[ID:10678] Procedura di Valutazione di Impatto Ambientale (V.I.A.), ai sensi dell'art. 23 del D.Lgs. 152/2006, e s.m.i., relativa al progetto di un impianto agrivoltaico denominato "GR Mandas", con potenza di 26,576 MWp e accumulo elettrochimico di 10 MW con opere di connessione alla R.T.N., nei Comuni di Mandas e Gesico (SU). Proponente: Greenergy Rinnovabili 10 S.r.l. - Autorità Competente: Ministero dell'Ambiente e della Sicurezza Energetica (M.A.S.E.). - **Integrazione documentale.**

**POS. N. 2023-2915**

Tenuto conto del Vs. contributo al procedimento Posizione 2023-2915 (Prot. Uscita n. 2277 del 15/01/2024) e delle interlocuzioni telefoniche, si forniscono i riscontri, le precisazioni e le integrazioni richieste in materia di paesaggio.

Localizzazione degli elementi interferenti rilevati

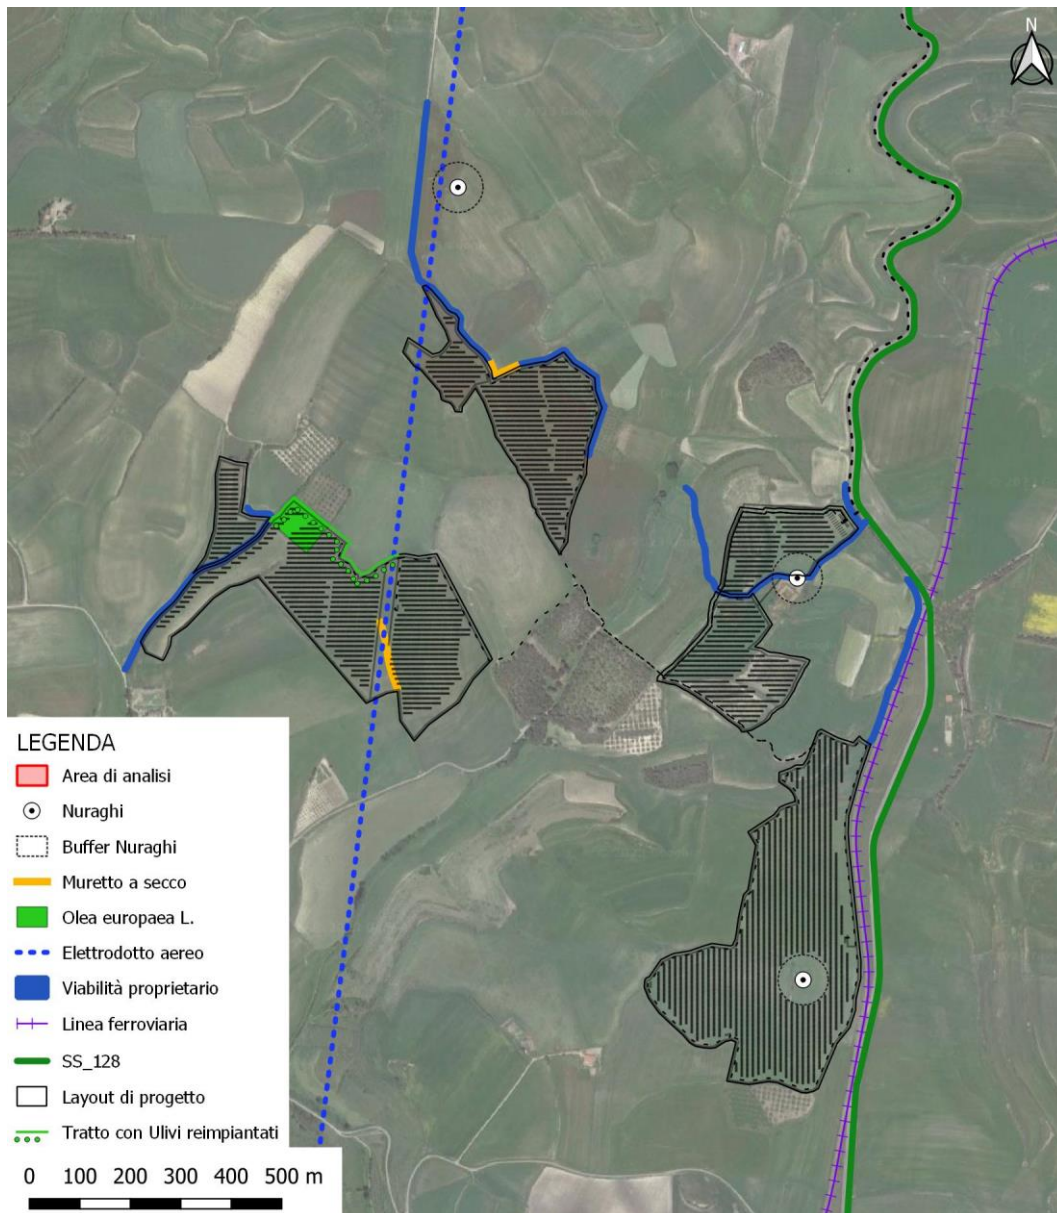
- **Interferenza con muretti a secco** - Nel documento progettuale "137PRG002R – Relazione Illustrativa Generale" nel paragrafo 5.4, si è provveduto a mappare tutte le Interferenze e gli elementi esistenti rilevati sul sito inclusi i muretti a secco. Si riporta a seguire un estratto grafico e la tabella che l'accompagna.

*La scelta progettuale è stata quella di preservare per quanto possibile gli elementi preesistenti includendoli nel layout di progetto.*

Tutto ciò premesso e richiamato, si conferma che oltre a quanto già individuato, non risultano presenti ulteriori muretti a secco che entrano in relazione con le opere in progetto.
